リサイクル燃料貯蔵株式会社	
提出日	2022年3月25日
管理表No.	0209-30 改訂01
	0209-33 改訂01

別紙 変更前後比較表

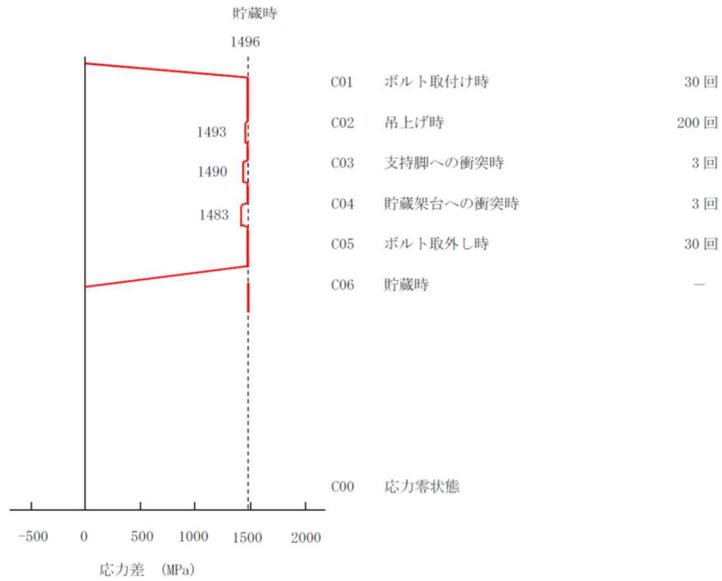
項目	コメント内容
材料及び構造 (第14条)	(0209-30) <ul style="list-style-type: none"> ・P44(PDF2374)「地震時を含めても疲労累積荷重は1.0以下でありMCD-1322の規定を満足する」と追記したかどうか。(理由:キャスク構造規格MCD-9 頁 (2) 荷重条件C, D:短期荷重が作用する場合は加えて評価するとしている) ・コメント回答のP2 変更後の修正内容について、地震時荷重のみでMCD-1322を満足するとしており誤りではないか。供用状態A, Bで求めた疲労累積係数に供用状態C, Dで求めた疲労係数を加えたものが許容値以下とすべきではないか。
	(0209-33) <ul style="list-style-type: none"> ・P45 第5-2表(PDF2378)において、S_d及びS_sを加えた回数での評価についても記載すること(理由:キャスク構造規格の要求事項)。

変更前	変更後	備考
<div style="text-align: center;"> $\left. \begin{aligned} S &= K \cdot S_b \\ S_b &= \sqrt{\sigma^2 + 4 \cdot \tau^2} \\ \sigma &= \frac{F}{A_b} \\ \tau &= \frac{T_r}{\frac{\pi \cdot d_s^3}{16}} \end{aligned} \right\} \dots\dots\dots (5.9)$ </div> <p>ここで、 S : ボルトのピーク応力強さ (MPa) K : 一次蓋縮付けボルトのねじ部の応力集中係数 (=4) S_b : ボルト縮付け時に発生する応力強さ (MPa) σ : ボルト初期縮付け時の応力 (MPa) τ : ねじり応力 (MPa) F : ボルト初期縮付け力 (= <input type="text"/> N) A_b : ボルト最小軸断面積 (= <input type="text"/> mm²) T_r : ボルト縮付けトルク (= <input type="text"/> N・mm) d_s : 一次蓋縮付けボルトの最小径 (= <input type="text"/> mm)</p> <p>②及び③の事象において、一次蓋縮付けボルトのピーク応力強さは、次式により計算する。</p> $S = K \cdot \left(S_b + \frac{m_e \cdot G_z}{A} \right) \dots\dots\dots (5.10)$ <p>ここで、 S、S_b、K : (5.9) 式と同じ m_e : 一次蓋の質量 (=3700 kg) G_z : 鉛直方向の加速度 吊上げ時 (= -1.3 G) 支持架台への衝突時 (= -2.5 G) 貯蔵架台への衝突時 (= -5.0 G) A : 全数のボルト最小断面積 (= <input type="text"/> mm²)</p> <p>(5.9)式及び(5.10)式で求めたボルトのピーク応力強さ(S)と各事象の回数を考慮して定めた応力サイクル及びそれに対応するピーク応力強さの範囲(S_P)並びに各事象の繰返し回数を第5-2表に示す。</p> <p>各応力サイクルに対応したピーク応力強さの範囲(S_P)から、次式により繰返しピーク応力強さ(S_e、S_e')を求める。ここで、繰返しピーク応力強さ(S_e)は、「構造規格」別図8-4に示されている縦弾性係数(E_σ=2.07×10⁵ MPa)と解</p> <div style="border: 1px solid black; padding: 2px; width: fit-content; margin: 0 auto;">枠囲みの内容は商業機密に属しますので公開できません。</div>	<div style="text-align: center;"> $\left. \begin{aligned} S &= K \cdot S_b \\ S_b &= \sqrt{\sigma^2 + 4 \cdot \tau^2} \\ \sigma &= \frac{F}{A_b} \\ \tau &= \frac{T_r}{\frac{\pi \cdot d_s^3}{16}} \end{aligned} \right\} \dots\dots\dots (5.9)$ </div> <p>ここで、 S : ボルトのピーク応力強さ (MPa) K : 一次蓋縮付けボルトのねじ部の応力集中係数 (=4) S_b : ボルト縮付け時に発生する応力強さ (MPa) σ : ボルト初期縮付け時の応力 (MPa) τ : ねじり応力 (MPa) F : ボルト初期縮付け力 (= <input type="text"/> N) A_b : ボルト最小軸断面積 (= <input type="text"/> mm²) T_r : ボルト縮付けトルク (= <input type="text"/> N・mm) d_s : 一次蓋縮付けボルトの最小径 (= <input type="text"/> mm)</p> <p>②及び③の事象において、一次蓋縮付けボルトのピーク応力強さは、次式により計算する。</p> $S = K \cdot \left(S_b + \frac{m_e \cdot G_z}{A} \right) \dots\dots\dots (5.10)$ <p>ここで、 S、S_b、K : (5.9) 式と同じ m_e : 一次蓋の質量 (=3700 kg) G_z : 鉛直方向の加速度 吊上げ時 (= -1.3 G) 支持架台への衝突時 (= -2.5 G) 貯蔵架台への衝突時 (= -5.0 G) A : 全数のボルト最小断面積 (= <input type="text"/> mm²)</p> <p>④の事象においては、「添付5-3-1 金属キャスクの耐震性に関する計算書(BWR用大型キャスク(タイプ2A))」5.4.6 密封容器(ボルト)の疲労評価に示す。</p> <p>(5.9)式及び(5.10)式で求めたボルトのピーク応力強さ(S)と各事象の回数を考慮して定めた応力サイクル及びそれに対応するピーク応力強さの範囲(S_P)</p> <div style="border: 1px solid black; padding: 2px; width: fit-content; margin: 0 auto;">枠囲みの内容は商業機密に属しますので公開できません。</div>	<p>表中赤字の通り記載する。</p>

変更前	変更後	備考
<p>析に用いる縦弾性係数 ($E=1.84 \times 10^5$ MPa) との比を考慮し補正する。</p> $\left. \begin{aligned} S_e' &= S_e \cdot \frac{E_0}{E} \\ S_e &= \frac{1}{2} \cdot S_p \end{aligned} \right\} \dots\dots\dots (5.11)$ <p>「構造規格」別図 8-4 より、補正した繰返しピーク応力強さ (S_e') に対する許容繰返し回数 (N_a) を求める。各サイクルの繰返し回数 (N_c) と許容繰返し回数 (N_a) との比は第 5-3 表に示すとおりとなり、供用状態 A 及び B による疲労累積係数は 1.0 以下であり、「構造規格」MCD-1322 の規定を満足する。</p> <p>10-2-2-1 44</p>	<p>各応力サイクルに対応したピーク応力強さの範囲 (S_p) から、次式により繰返しピーク応力強さ (S_e, S_e') を求める。ここで、繰返しピーク応力強さ (S_e) は、「構造規格」別図 8-4 に示されている縦弾性係数 ($E_0=2.07 \times 10^5$ MPa) と解析に用いる縦弾性係数 ($E=1.84 \times 10^5$ MPa) との比を考慮し補正する。</p> $\left. \begin{aligned} S_e' &= S_e \cdot \frac{E_0}{E} \\ S_e &= \frac{1}{2} \cdot S_p \end{aligned} \right\} \dots\dots\dots (5.11)$ <p>「構造規格」別図 8-4 より、補正した繰返しピーク応力強さ (S_e') に対する許容繰返し回数 (N_a) を求める。各サイクルの繰返し回数 (N_c) と許容繰返し回数 (N_a) との比は第 5-3 表に示すとおりとなり、供用状態 A 及び B による疲労累積係数は 1.0 以下であり、地震時における疲労累積係数との和も 1.0 以下となるため、「構造規格」MCD-1322 の規定を満足する。</p> <p>10-2-2-1 44</p>	<p>表中赤字の通り記載する。 地震時を含めても疲労累積荷重は 1.0 以下となる旨を記載する。</p>
